（ 仮 称 ） 大 出 日 山 風 力 発 電 事 業

環 境 影 響 評 価 方 法 書

補 足 説 明 資 料

令和5年12月

図 2 周辺の浄水場（広域）

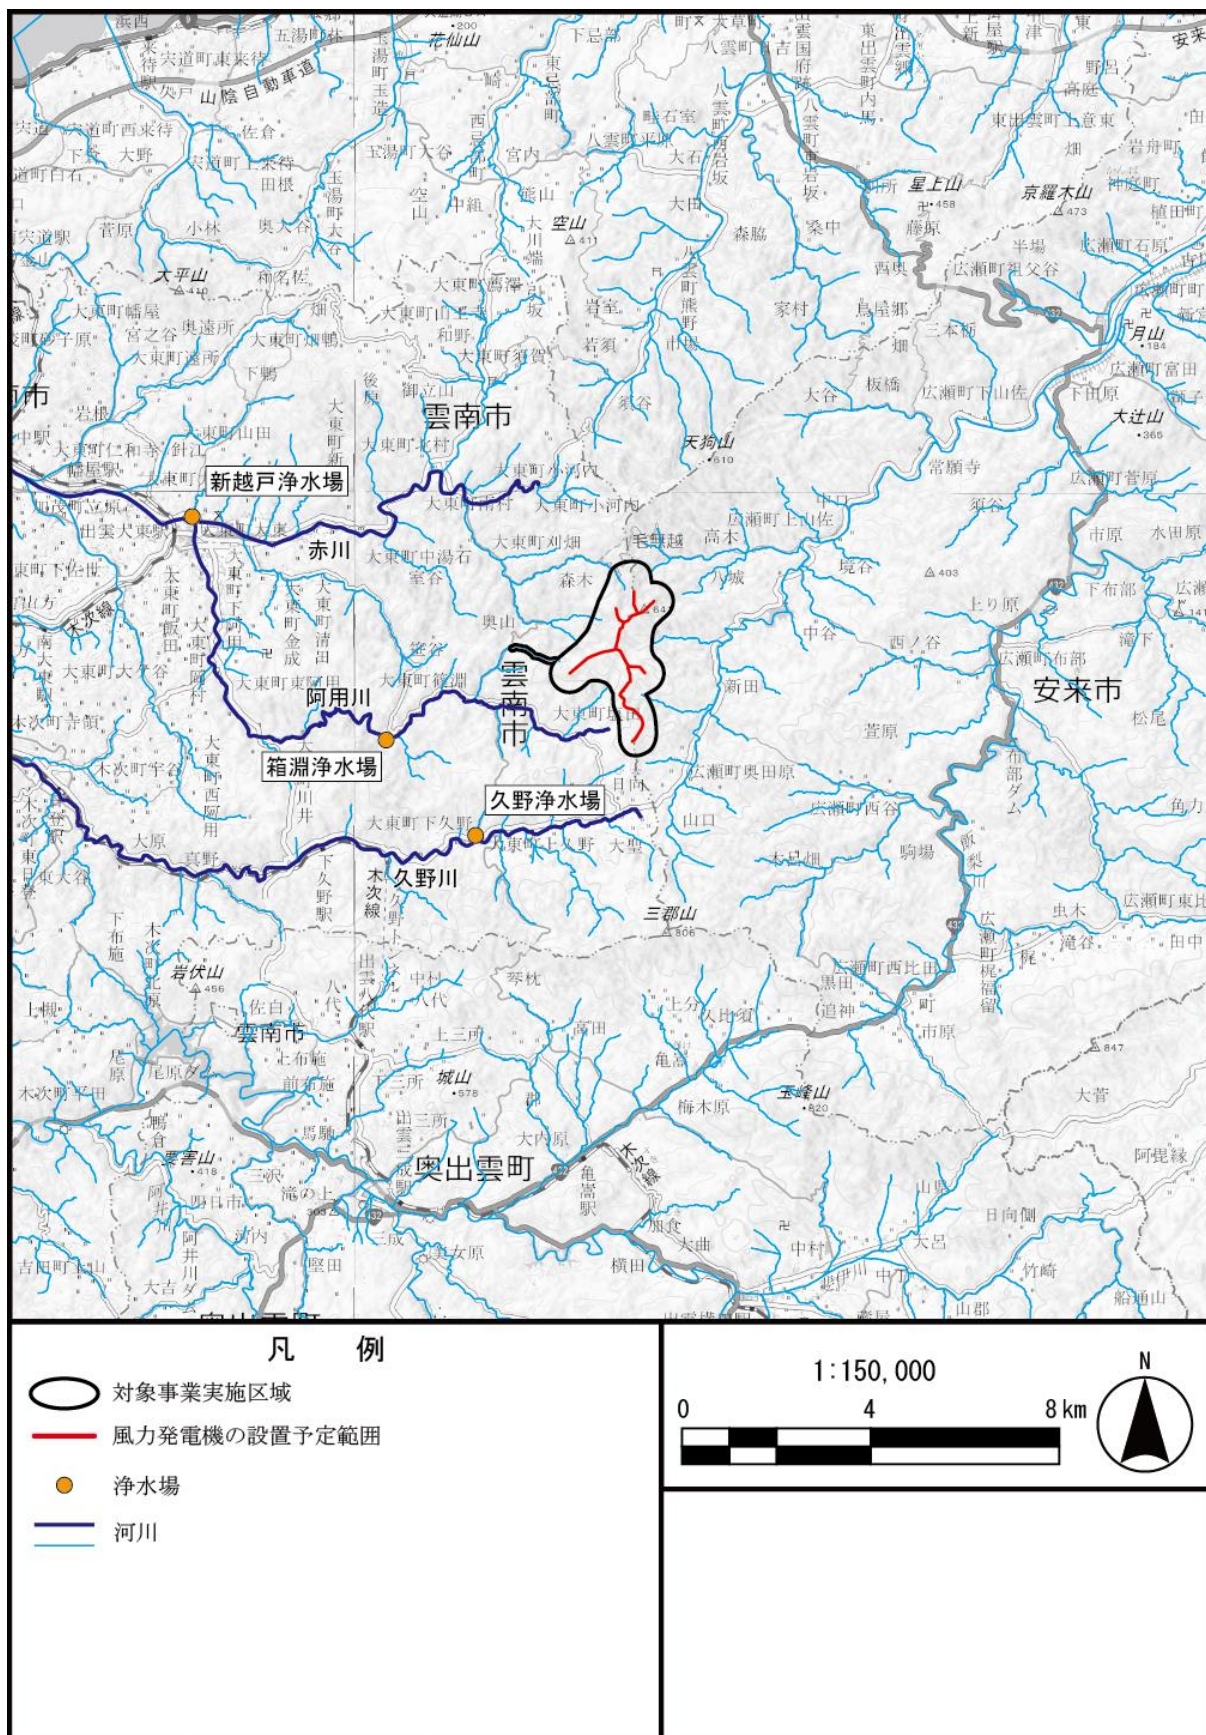
図3. 2-6には取水する水の種類別に水道水源が分かりやすく示されています。一方で、配慮書や方法書に対する雲南市長意見では、阿用川の表流水を利用してる箱渚浄水場と新越戸浄水場、久野川の久野川浄水場、赤川の新越戸浄水場などへの影響が懸念されています。これらの浄水場の位置をお示し下さい。

「箱渚浄水場」、「新越戸浄水場」及び「久野浄水場」の場所は図 2 の通りです。

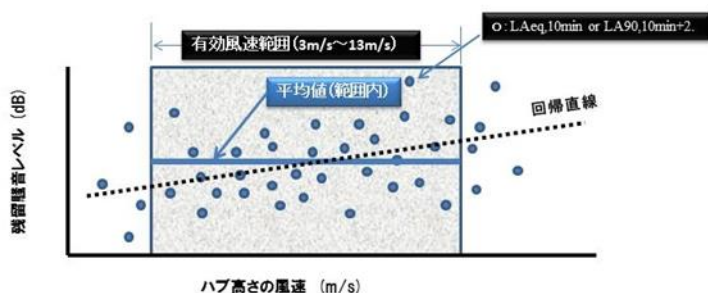
表 5. 2-1 (5)などの「環境騒音の状況」にて、残留騒音の算出には時間率騒音レベル $L_{A90} + 2\text{dB}$ を用いて下さい。また、残留騒音は、その地域性や季節性などで変化するため、準備書では、下の図を参考に、調査地点ごとの残留騒音とハブ高さ相当の風速との関係性も整理してもらいたいと考えます。

ハブ高さの風速と残留騒音レベル ($L_{Aeq,10min}$ or $L_{A90,10min} + 2\text{dB}$) に関連性があるか？

準備書以降の図書において、調査地点ごとの残留騒音とハブ高さ相当の風速との関係性も整理してお示しします。

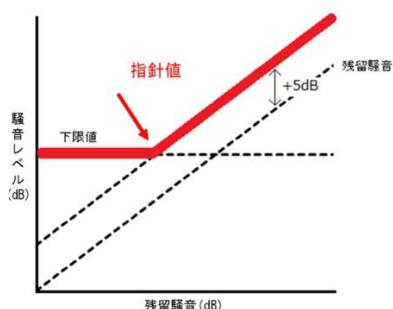
表 5. 2-1 (6) の「10. 評価の手法」にて、施設の稼働に伴う騒音評価について、「風力発電施設から発生する騒音に関する指針」に示される指針値との対応を検討する際は、下図のように整理するなど、住民にも分かり易い評価と説明に努めて下さい。

さらに、予測計算に用いた「風車騒音の各周波数の音響パワーレベル（設定した風速条件も含む）など」の前提条件も、準備書に必ず明記して下さい。他地区との累積評価についても、同様の対応をお願いします。

施設の稼働に伴う騒音の評価については、お示しいただいた指針値と残留騒音の整理をして準備書以降の図書に記載いたします。さらに、予測計算に用いた「風車騒音の各周波数の音響パワーレベル（設定した風速条件も含む）など」の前提条件も記載いたします。

図 3 両生類 環境 DNA 調査地点

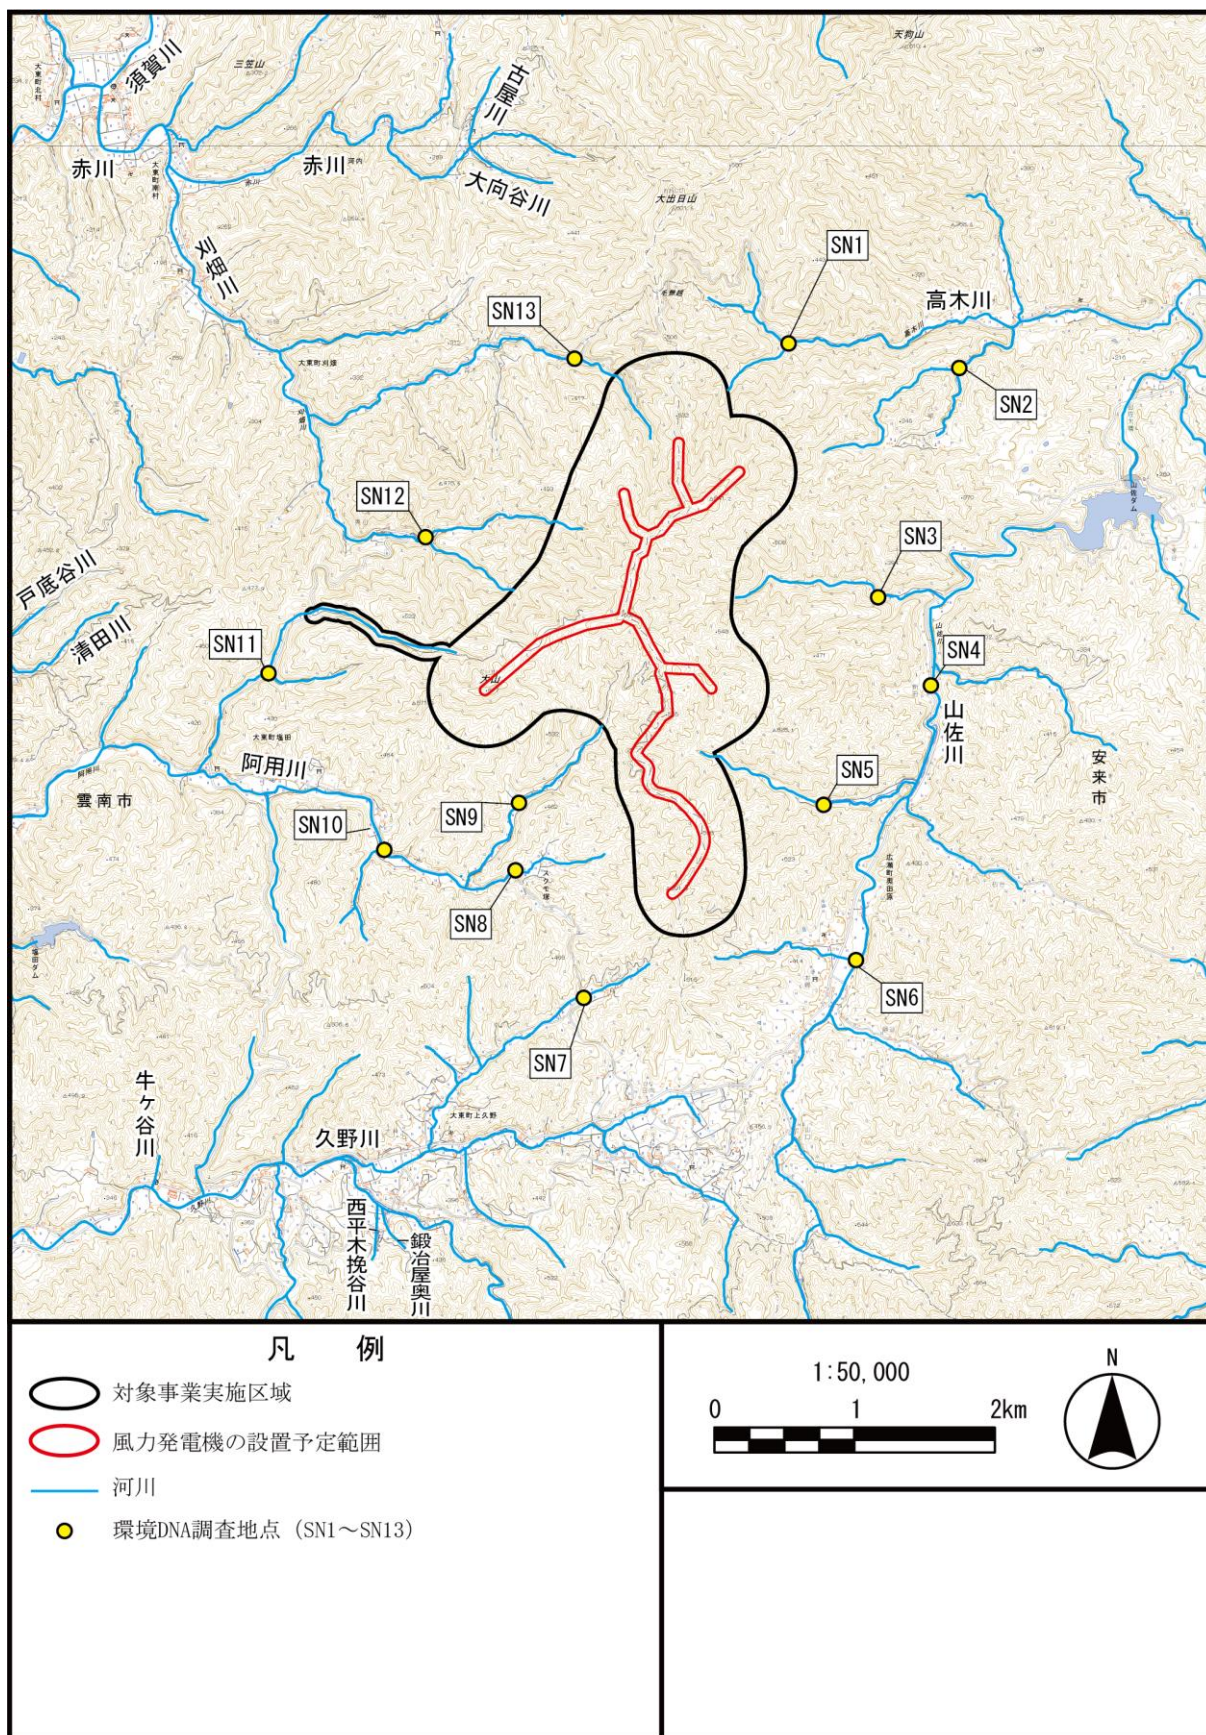
また、p.319、322には両生類および魚類の環境DNA調査範囲が赤破線で示されていますが、これはこの範囲をくまなく調査するということではなく、ある測定点で計測すればその上流側の生息が推定できる、という意味でしょうか？

河川区間全体が環境DNAの調査範囲とされていますが、分析用の採水地点を図示するようにしてください。（315魚類も同様）

また、環境 DNA 調査の調査位置について、方法書では赤破線で調査範囲を示しておりますが、ある程度の上流側の生息を推測できると考えております。両生類及び魚類の環境 DNA 調査の採水地点については魚類捕獲調査地点と同地点か、河川上流側の改変の可能性のある区域にできるだけ近い地点、もしくは河川の合流地点に設定いたしました。実際の調査の際には現地の状況を踏まえて適宜設定いたします。調査地点図を図 3 及び図 4 にお示しいたします。

図 3 及び図 4 でお示ししたとおり、両生類及び魚類の環境 DNA 調査の採水地点については魚類捕獲調査地点と同地点か、河川上流側の改変の可能性のある区域にできるだけ近い地点、もしくは河川の合流地点に設定いたしました。実際の調査の際には現地の状況を踏まえて適宜設定いたします。

図 5 可視範囲図（猛禽類）

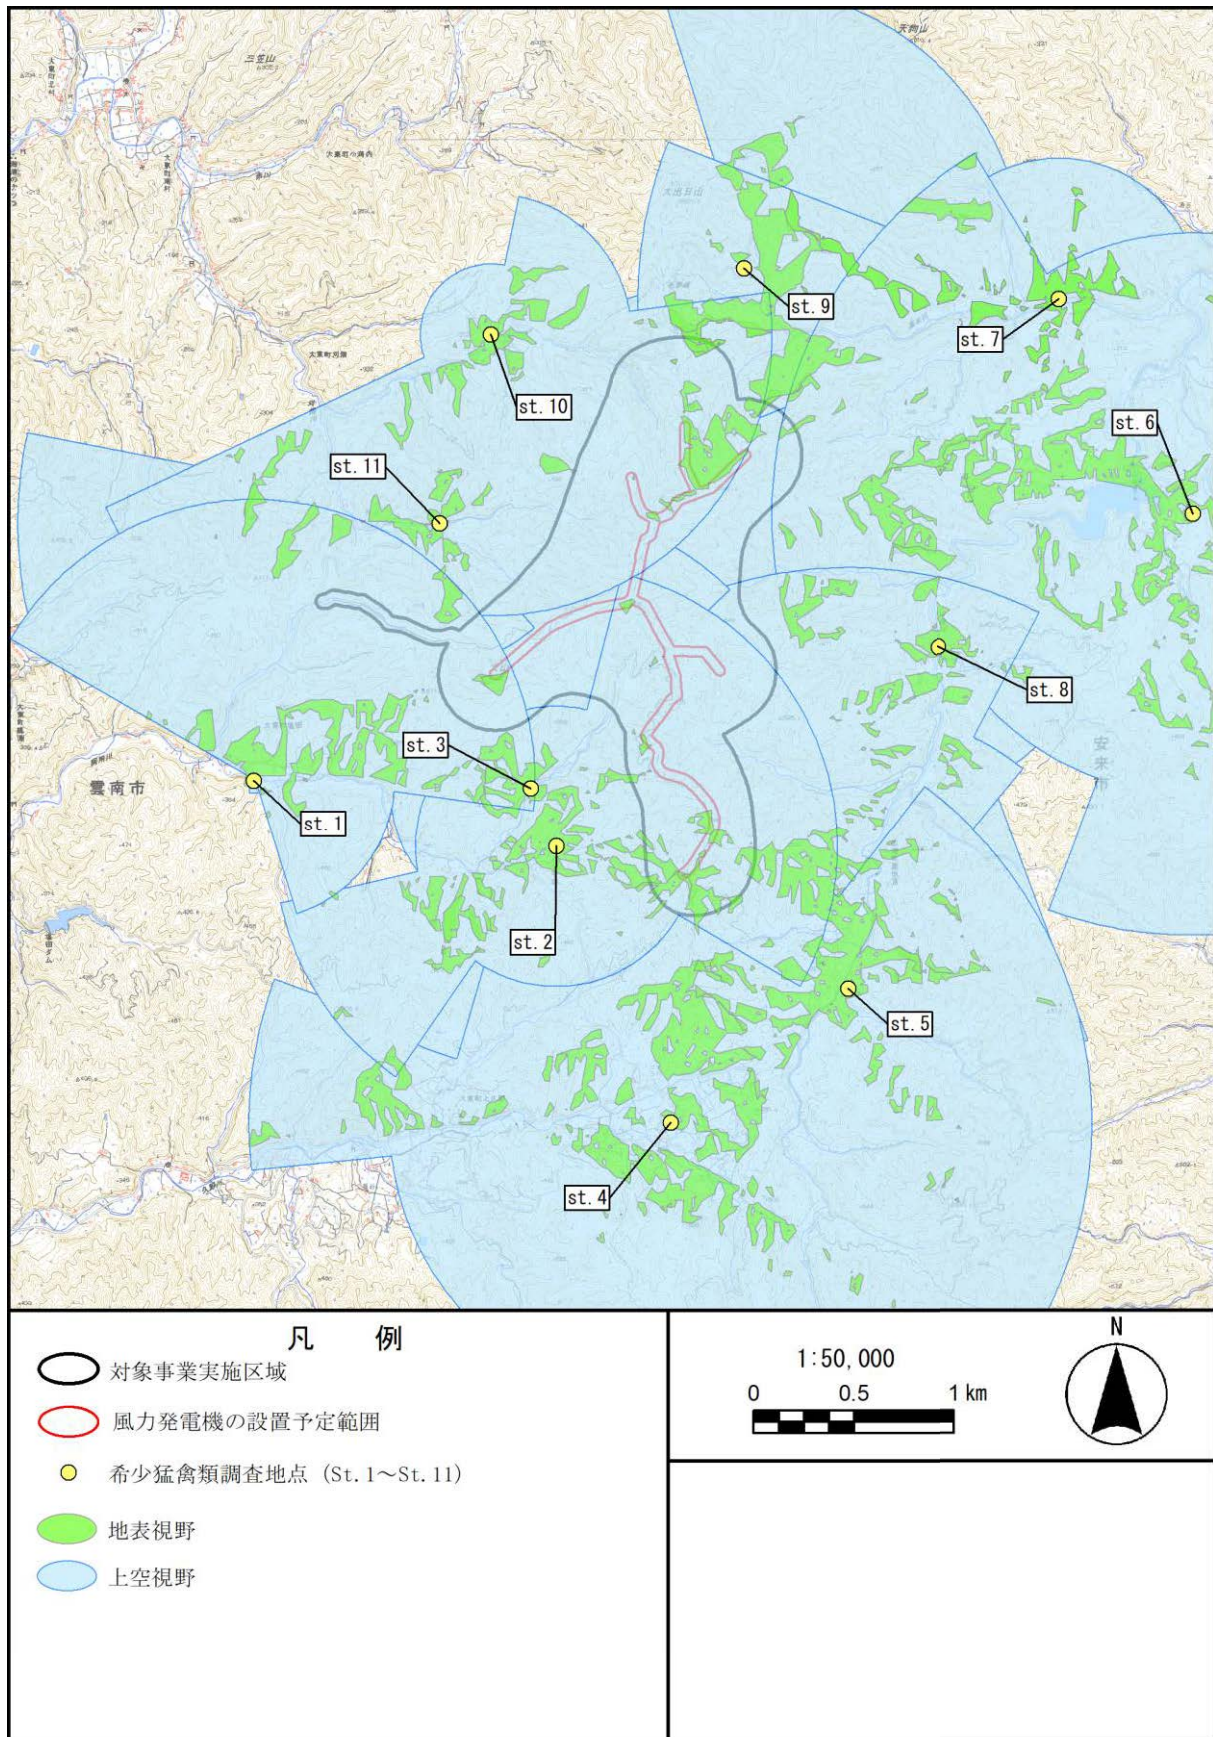
猛禽類、渡り鳥の調査地点からの可視範囲図をDEM等によって作成してください。

猛禽類、渡り鳥の調査地点からの可視範囲図を図5及び図6にお示しいたします。

図 7 風況の状況（地上高 70m）

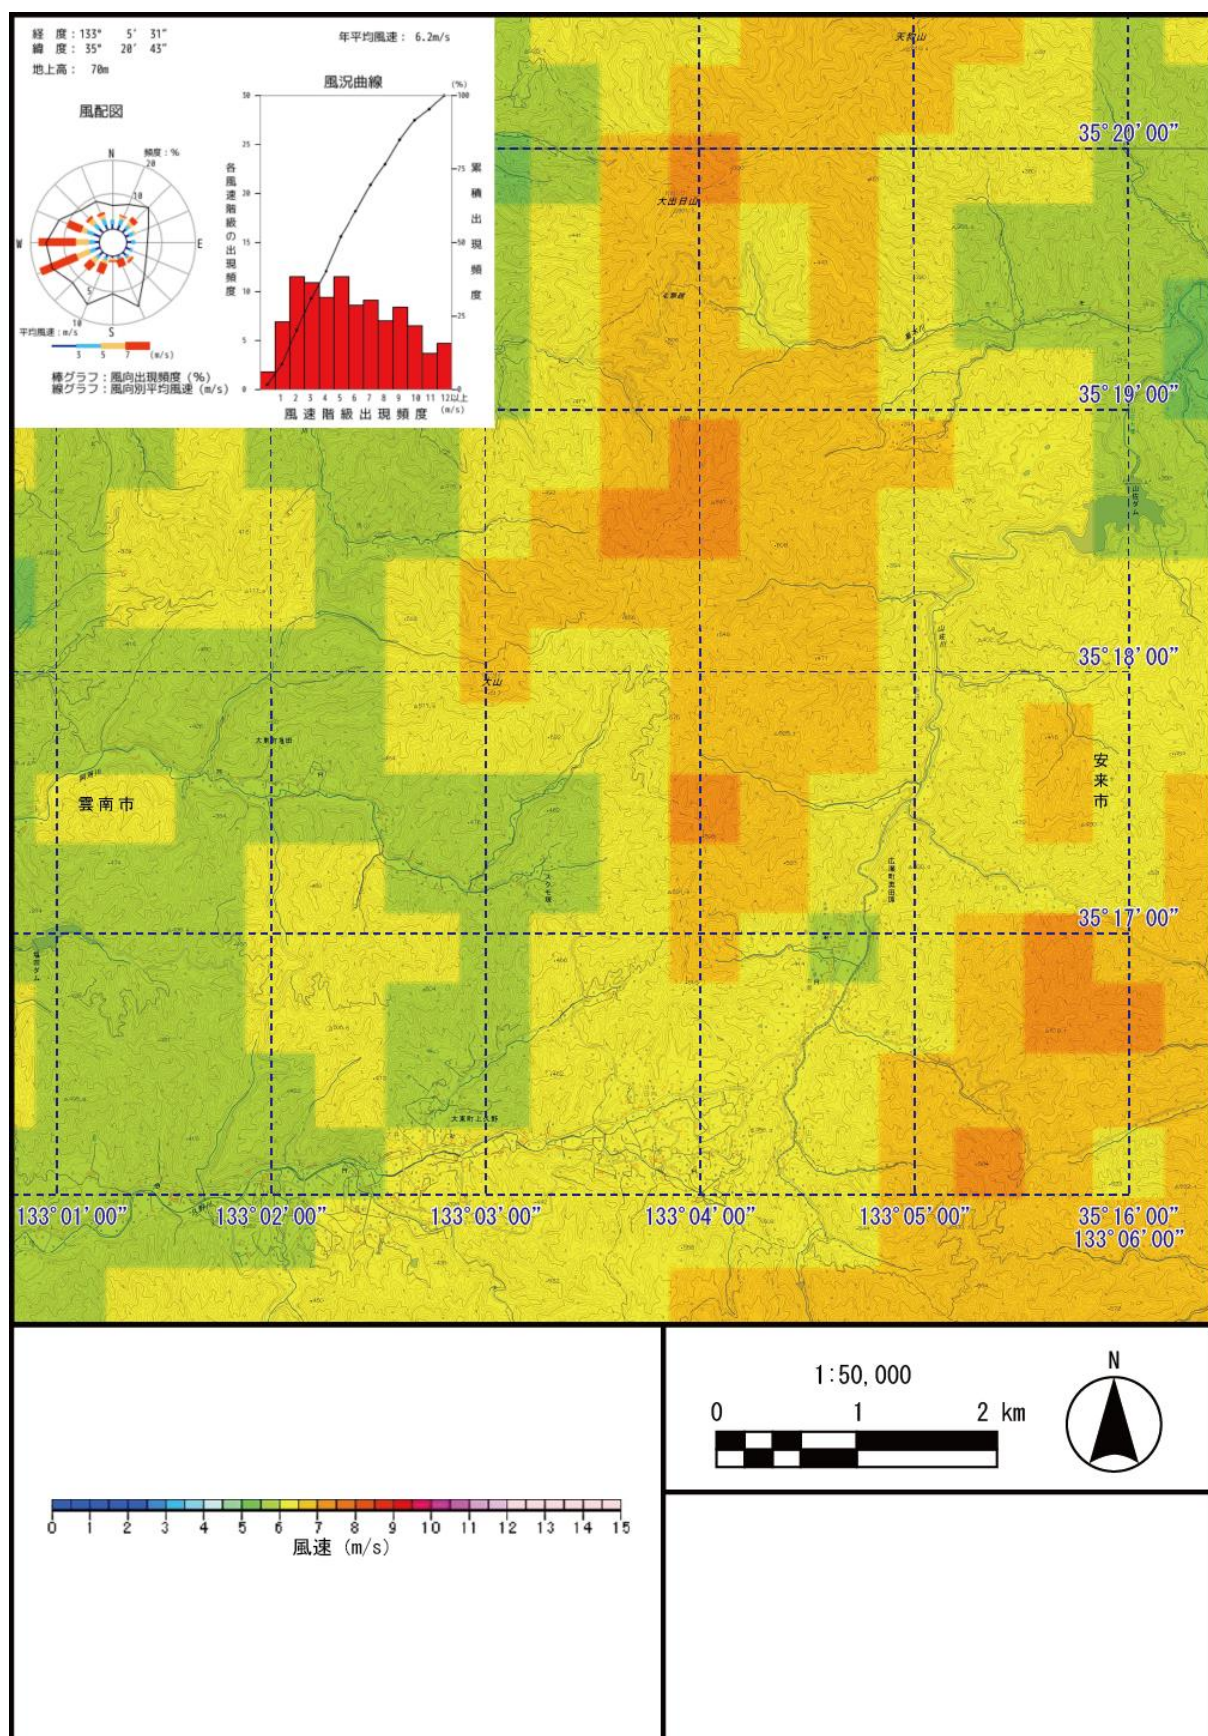
左上の風配図のデータの位置を図中に示すか、マップに経緯度を入れてください。

風況に関する図面について、図 7 及び図 8 のとおり、図中に経緯度を追記いたしました。
